**REPÚBLICA DE COLOMBIA
SUPERINTENDENCIA DE INDUSTRIA Y COMERCIO**

Oficio N° 12560 de 24 de julio de 2023

Ref. Expediente N° NC2021/0007602

TÍTULO DE LA SOLICITUD: TECNOLOGÍAS MEGAPACK SYSTEMS

figura ULES-38-200- 1

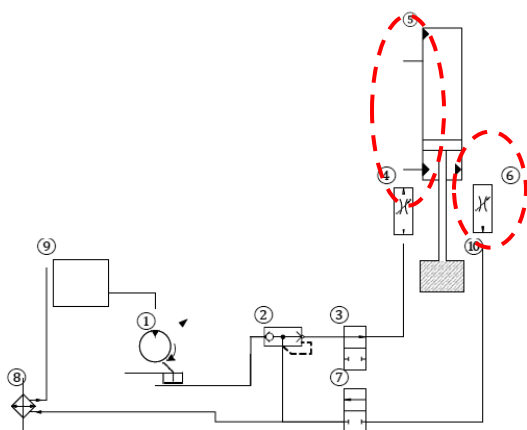
Los diagramas hidráulicos presentados en las páginas 16 a 18 y rotulados con los códigos ULES-38-200-1, ULS-38-200-2 y ULS-38-200-3, respectivamente, contienen líneas que

presentan discontinuidades y ausencia de conexiones entre los elementos o componentes (figuras indicadas a continuación). Adicionalmente, dichos diagramas corresponden, al parecer, con el mismo diagrama hidráulico para distintas situaciones de operación del equipo, lo cual es redundante, ya que las figuras deben describir la modalidad principal de la invención y cualquier particularidad o modalidad secundaria deberían aparecer en figuras independientes. Se sugiere realizar las correcciones pertinentes para dar claridad al objeto reclamado, asimismo, enumerar cada figura con un único número consecutivo que corresponda con la descripción detallada de cada una en la descripción.

Por otro lado, se reitera que existen inconsistencias entre los números de referencia de las características técnicas indicados en los dibujos y aquellos señalados en la descripción, dado que los dibujos divulgados en las páginas 16 a 18 presentan la misma numeración que los elementos descritos en el apartado 7: “DESCRIPCIÓN DE LAS PARTES DE LA MAQUINA” (pág. 20) lo que implica una duplicidad en la denominación de algunos elementos puesto que presentan la misma secuencia de numeración. Se sugiere ajustar la correspondencia de los elementos del dibujo con los números de referencia, si es el caso reenumerarlos para evitar repeticiones y ajustarlos en la descripción. En este sentido, se recomienda seguir las indicaciones sobre las figuras, incluidas en el Anexo 1 del presente oficio.
